DETERMINAZIONE DEL DIRIGENTE SEZIONE AUTORIZZAZIONI AMBIENTALI 8 luglio 2021, n. 289
ID VIA 513 - Art. 27 bis del D.lgs. n. 152/2006 e ss. mm. ii. - Provvedimento Autorizzatorio Unico Regionale - Impianto eolico da 29,4 MWp da realizzare nel Comune di Santeramo in Colle (BA) e opere di connessione RTN nel comune di Matera.
Proponente: EN.IT S.r.l.

**N. _285_ del 05.07.2021
del Registro delle Determinazioni**

Oggetto: [ID_VIA_513] D.lgs. n. 152/2006 e ss. mm. ii. – **Provvedimento Autorizzatorio Unico Regionale relativo ad un impianto di produzione di energia elettrica da fonte eolica di potenza complessiva pari a 29,4 MWe da realizzare nel Comune di Santeramo in Colle (BA) (opera principale) e Comune di Matera (opere di connessione alla RTN).**

Proponente: EN.IT. S.r.l.

Figura-1: Inquadramento su CTR delle opere di Connessione, S.1 - En.It Santeramo - Studio Impatto Ambientale, pg.47 di 168

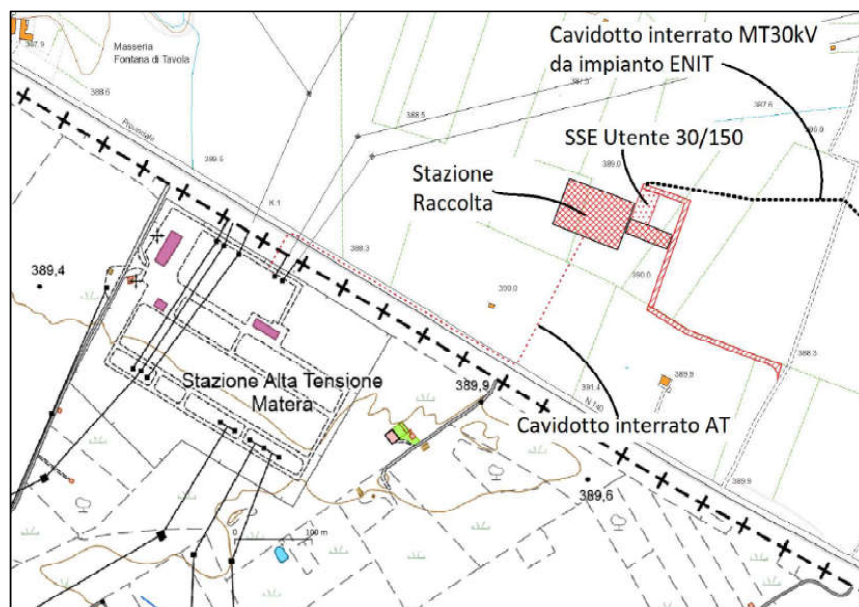
A tal proposito, si evidenzia che vi sono state delle modifiche riguardo alla progettazione della sottostazione elettrica utente in quanto il preventivo di connessione prevede, per il collegamento alla RTN, la condivisione di uno stesso stallo, presso la Stazione Elettrica Terna denominata "Matera", con gli impianti di produzione di altri proponenti.

Il proponente riporta che tali società hanno sottoscritto, in ossequio a quanto indicato da TERNA, un accordo di condivisione per le opere di connessione. Dunque, per il progetto oggetto di valutazione si prevede la realizzazione delle seguenti opere:

- Sottostazione di Trasformazione Utente 30/150 kV;
- Stazione di raccolta, a servizio della iniziativa in progetto e di altre iniziative di produzione di energia da fonte rinnovabile proposte da altre società;
- Cavidotto interrato AT 150 kV per il trasporto della dalla Stazione di Raccolta alla SE Terna MATERA.

Il collegamento con la RTN, come già previsto nella prima versione progettuale, avverrà mediante cavidotto AT posato in TOC con una interferenza planimetrica di c.ca 90m +30m, rispettando quanto previsto dagli art. 81 e 82 delle NTA del PPTR secondo cui *“sono invece ammissibili tutti gli impianti a rete se interrati sotto strada esistente ovvero in attraversamento trasversale utilizzando tecniche non invasive che interessino il percorso più breve possibile”*.
